DECISION D'OCTROI DU PERMIS D'URBANISATION PAR LE FONCTIONNAIRE DELEGUE

Considérant que la SA Samaya Développement a introduit, le 12/10/2022, une demande de permis d'urbanisation ayant pour objet l'urbanisation partielle de l'ancien site Benelmat (à savoir la partie Sud du site), sur les parcelles sises à 1342 Ottignies-Louvain-la-Neuve (Limelette), avenue de Masaya et avenue Albert 1er, cadastrées ou l'ayant été 3ème division, section B, parcelles n° 342 D2 et 359/02 X15 ; que cette demande de permis d'urbanisation, comportait une demande d'ouverture et de modification de voirie communale et était accompagnée d'une EIE, datée du 05/10/2022, réalisée par un bureau agréé ;

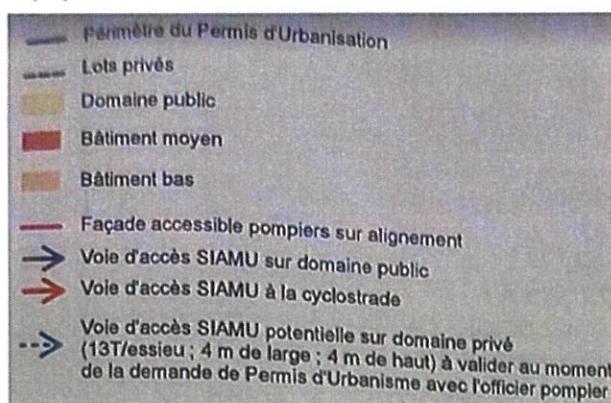
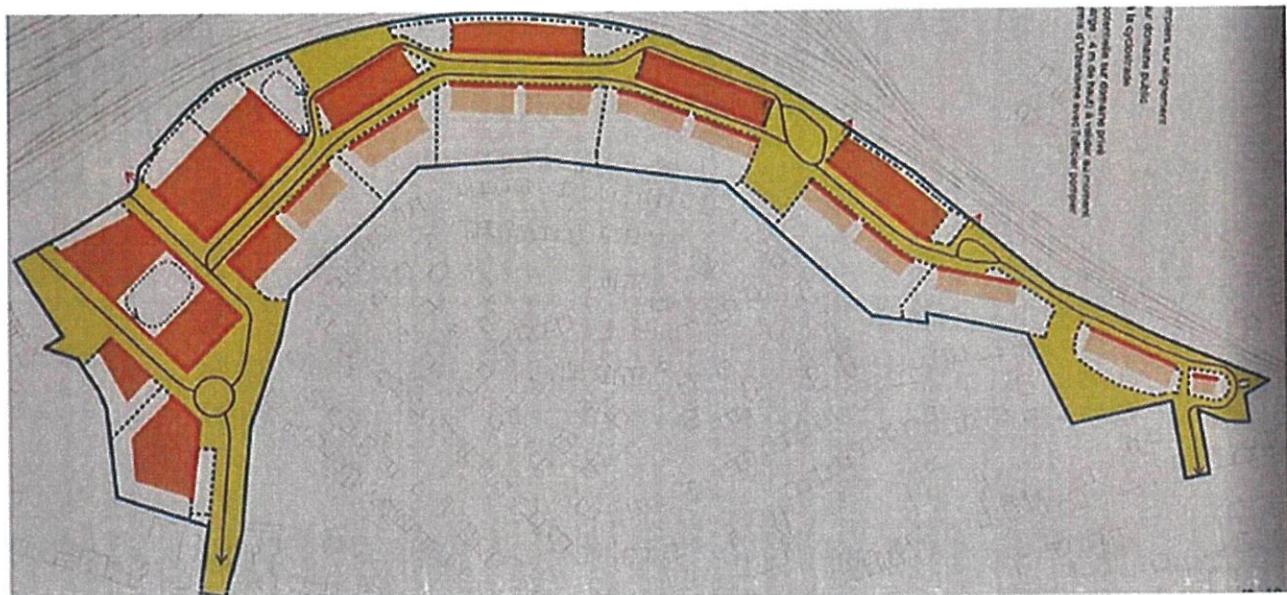
Article 1.4 :

« Au moins une des longues façades doit être longée par une voie accessible aux véhicules des services d'incendie et si cette façade ne comporte pas d'entrée principale, la voie doit en outre longer une façade comportant une telle entrée. La distance entre le bord de cette voie et le plan de la façade doit, de préférence, être comprise entre 4 et 10m. Dans le cas contraire, les ouvertures de façade sont à considérer comme inaccessibles pour les auto-échelles des services d'incendie (voir 2.2.1) »

Des dispositions doivent être prises pour que la ou les voies prévues pour le passage des véhicules pompiers et leurs accès soient maintenus libres à tout moment ; le parage et le stationnement (en dehors des emplacements prévus aux plans) y seront interdits. Si nécessaire des bornes amovibles seront placées pour éviter le stationnement sauvage. Le modèle de borne retenu devra être présenté à la zone de secours pour accord.

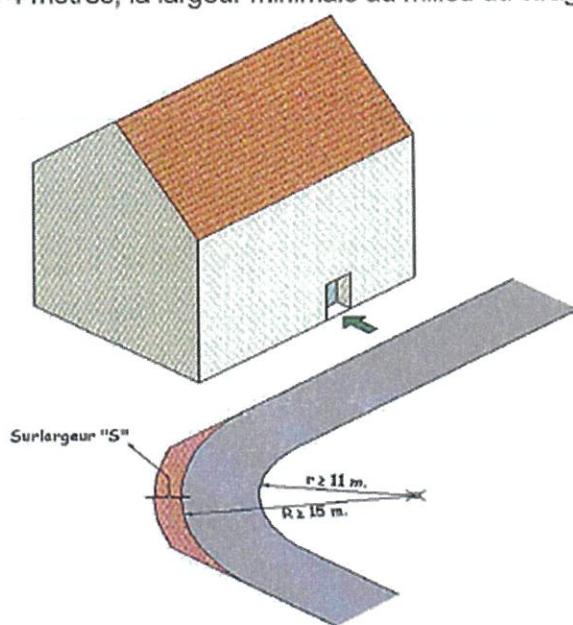
2. Si le rayon intérieur (r) de la voie est inférieure à 50 mètres, une surlargeur doit être prévue. Cette surlargeur sera égale à $S = 15r$.
 Elle peut s'appliquer indifféremment au côté extérieur ou au côté intérieur du virage.
 (exemple: pour un rayon de braquage intérieur de 11m., la surlargeur sera de $15/11 = 1m36$ - la largeur étant de minimum 4 mètres, la largeur minimale au milieu du virage sera donc de 5,36).

3. Bien que l'Arrêté Royal fixant les normes de base limite la pente des voiries d'accès à 6%, la zone de secours serait disposée à accepter une pente supérieure pour autant que les conditions suivantes soient scrupuleusement respectées :

Constructions annexes

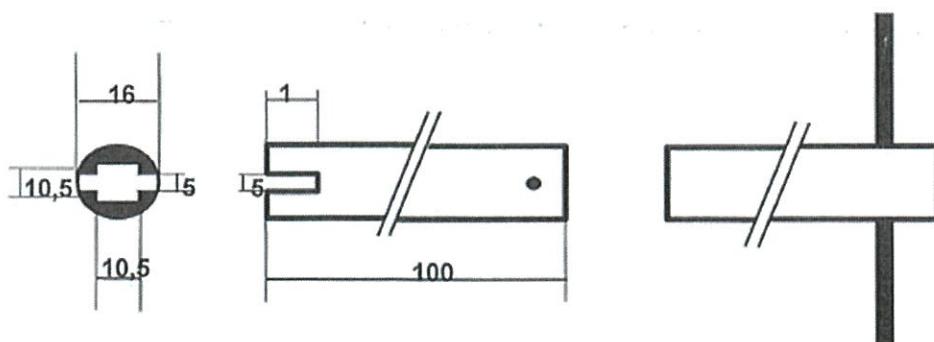
5. Les annexes 2/1, 3/1 et 4/1 de l'Arrêté Royal fixant les normes de base imposent en son article 1.2. : « les constructions annexes, avancées de toiture, auvents, ouvrages en encorbellement ou autres adjonctions ne sont autorisés que s'ils ne compromettent ni l'évacuation et la sécurité des usagers, ni l'action des services d'incendie ».

Dans ce contexte, la plantation ou la présence d'arbres ou d'arbustes entre les voiries d'accès et les façades qu'elles desservent ne sont pas autorisées (seuls des buissons ou plantes rampantes seront autorisés).

Bollards amovibles

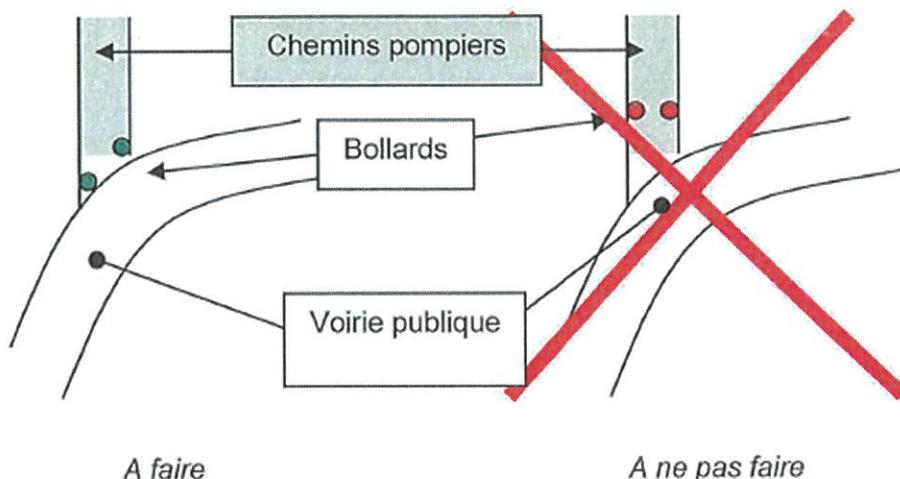
- le déverrouillage s'effectuera (par exemple, au sommet du potelet) de manière à ne pas facilement s'enfoncer (terre, dégradations,...), à être utilisable en conditions hivernales (neige),...
- le nombre de bollards à manipuler pour permettre le passage sera limité au maximum 2).
- Chaque potelet doit être signalé par le pictogramme ci-dessous :

Largeur : 10 cm ;
Hauteur : 15 cm ;

- Le pictogramme doit être placé dans la partie supérieure de chaque bollard. Il doit être visible de la voirie servant d'accès aux services de secours (si le bollard est réversible un pictogramme de chaque côté).
- Le pictogramme sera inaltérable, entièrement rétro-réfléchissant, sauf éventuellement la dénomination.
- L'emplacement des bollards devra être choisi de manière adéquate de manière à éviter tout stationnement sauvage devant les pictogrammes :
